**PREVOST**

**BULLETIN  
DE  
GARANTIE**

Bg04-05C

<b>DATE : MARS 2006</b>	<b>SECTION : 05 - Refroidissement</b>
<b>EXPIRATION: MARS 2008</b>	
<b>SUJET : REMPLACEMENT DES ATTACHES DU SOUFFLET DE RÉGLAGE DE LA TENSION DES COURROIES</b>

**FIGURE 4 : TROUS DE MONTAGE SUR LE SOCLE**

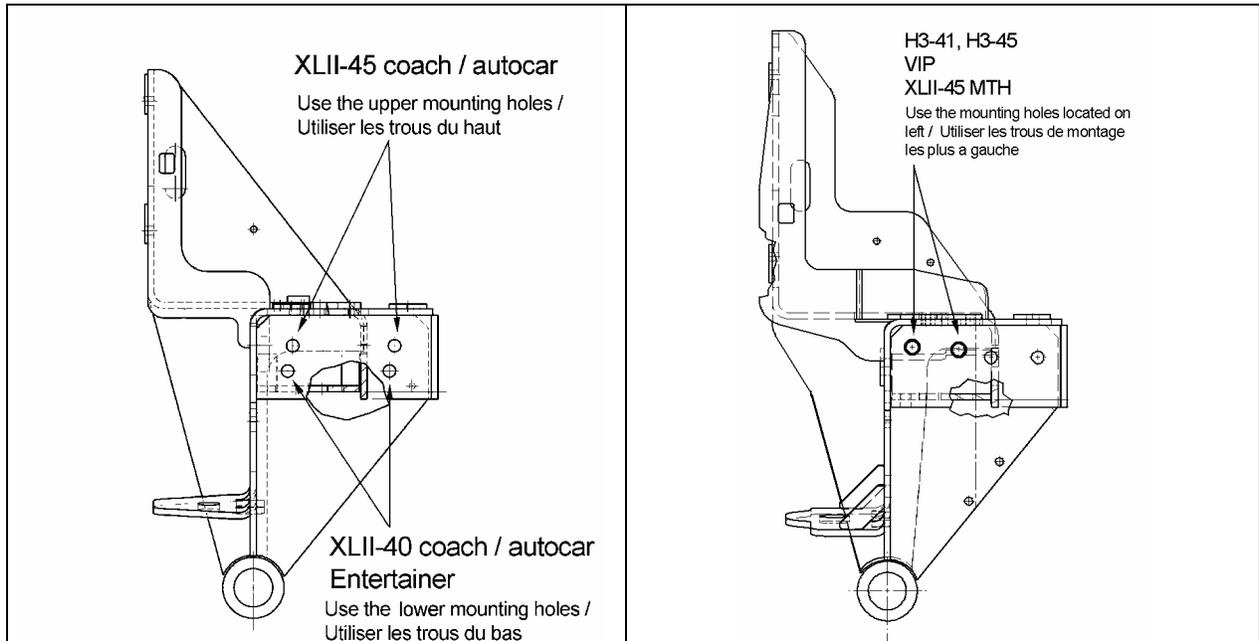
5. Réinstaller le soufflet avec les nouvelles attaches. Pour l'attache du côté boîte d'engrenages, utiliser les trous de montages indiqués à la figure 4. Serrer les boulons selon les couples spécifiés à la figure 5 & 6.
6. Réinstaller les raccords pneumatiques. Utiliser du ruban au téflon sur les filets des raccords.

FIGURE 7: MESURE DE L'ÉCARTEMENT

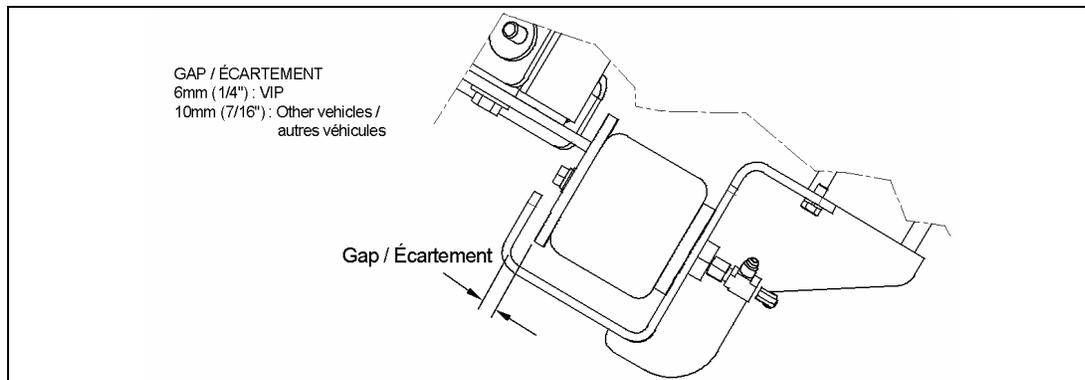
7. Remettre la pression d'air sur le soufflet. Vérifier si l'écartement (voir figure 7) entre la plaque supérieure du soufflet et la butée est respecté.
8. Si l'écartement n'est pas respecté, enlever la pression d'air du soufflet. Desserrer les boulons de l'attache du côté boîte d'engrenages, ajuster la position de l'attache et resserrer les boulons. Remettre la pression d'air et vérifier l'écartement à nouveau. Corriger si nécessaire.
